III/3294 Velim, rekonstrukce silnice

Číslo SO/PS
/ pořadí Změny SO/PS:
SO 101 / 02Číslo ZBV:
02

Oznámení o nepředvídatelné skutečnosti – zastižení štětové vrstvy

Předmět : Vyjádření k oznámení zhotovitele o změně stavby č.2 – zastižení štětové vrstvy.

III/3294 Velim
rekonstrukce silnice
Protokol geodetického zaměření sanace

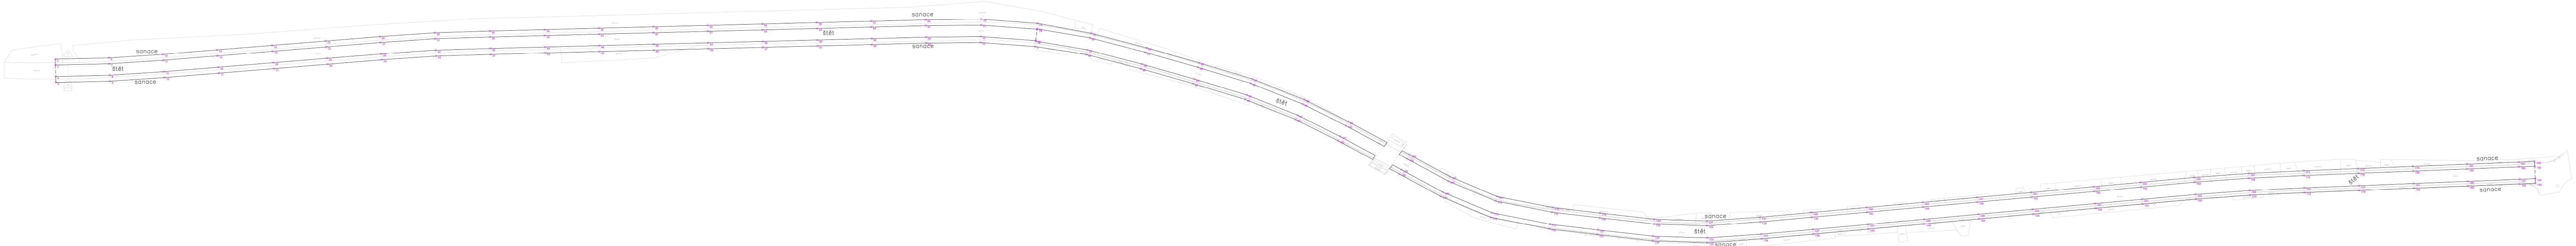
Popis prací: V průběhu stavby byl zaměřen obvod sanace. Ze zaměření byla určena její výměra.

výměra sanace:	3529 m²
kubatura sanace:	1764.5 m³

Při provádění zemních prací bylo zjištěno, že se ve vozovce nachází štětová vrstva, která vykazuje dostatečnou únosnost. Proto bylo za účasti projektanta, TDS a zhotovitele navrženo ponechání této stávající štětové vrstvy a bude provedena pouze sanace krajů vozovky dle upraveného vzorového příčného řezu.

- **Souhlasí** se skutečným narovnáním původně zamýšlených objemů zemních prací na odstranění spodní stavby dle skutečně obnažené štěťové vrstvy, která nebyla historicky natolik nerušena, aby bylo vhodné její odtěžení v rozsahu prací uváděných v PD.
